改善箇所説明図

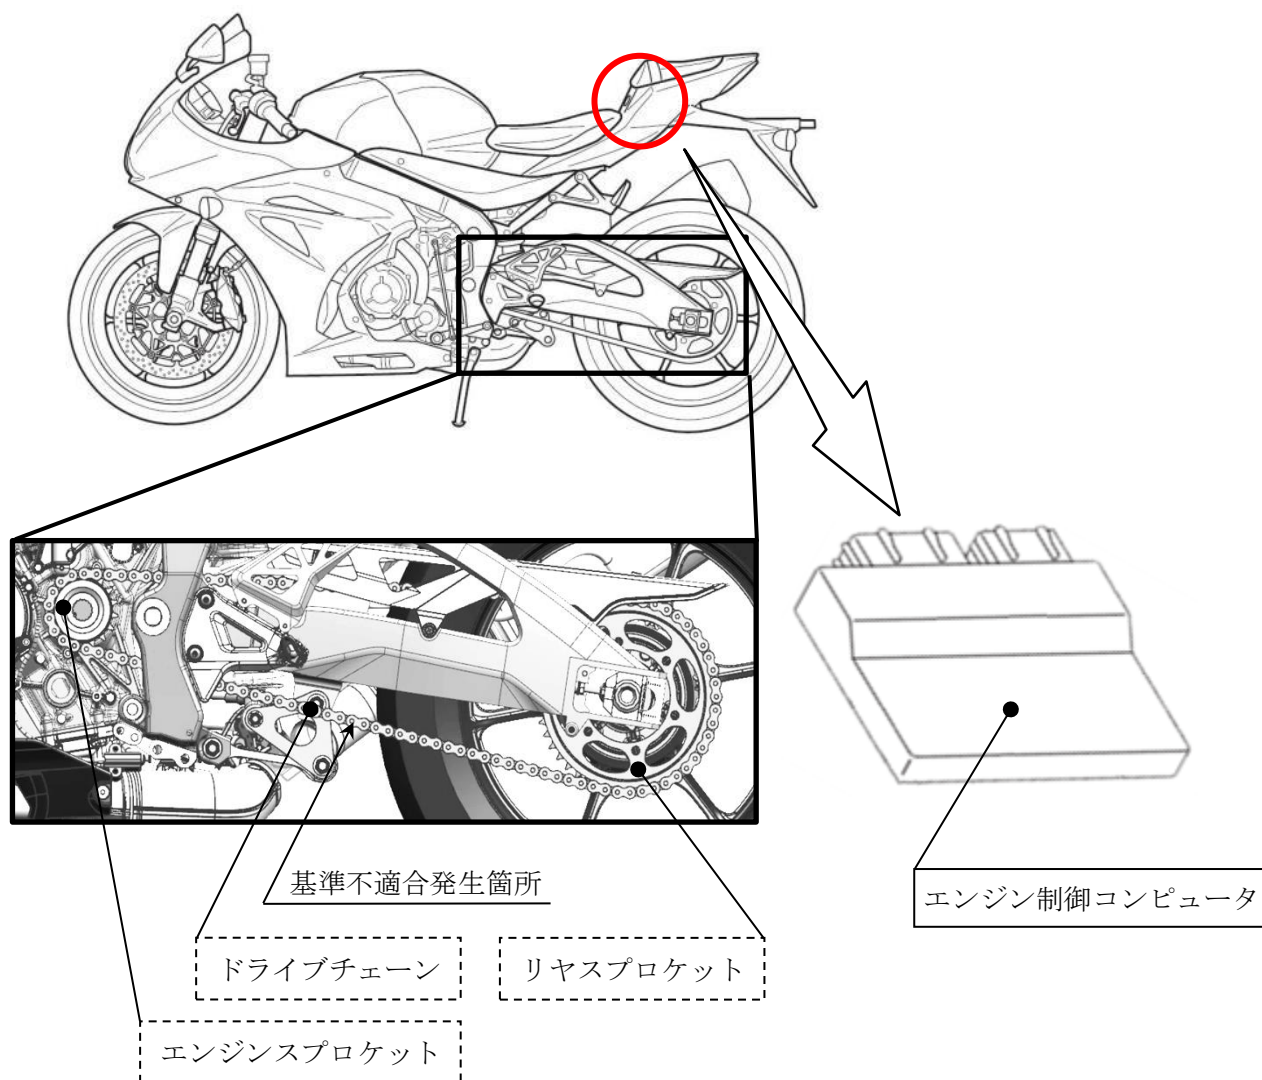
エンジン制御コンピュータのプログラムが不適切なため、1 速から 2 速への変速時にギアが 2 速に入らずニュートラルになった時に、スロットルを開けるとエンジンが空ぶかし状態となり、その状態でクラッチを切らずに 2 速に入れ直すと、動力伝達装置に過大な力がかかる。そのため、ドライブチェーンが異常に伸び、最悪の場合、外れるもしくは切れて走行不能となるおそれがある。

全車両、エンジン制御コンピュータを、過回転防止制御を追加した対策品と交換する。また、ドライブチェーンの異常伸びの有無を点検し、異常伸びが認められた場合は、ドライブチェーン、エンジンスプロケット、リヤスプロケットを新品に交換する。

なお、改善措置用部品の準備に時間を要することから、使用者に不具合の内容を通知して注意喚起を行い、準備が整い次第、再度入庫の通知をする。

識別：ヘッドパイプ右側に緑色のシールを貼付する。
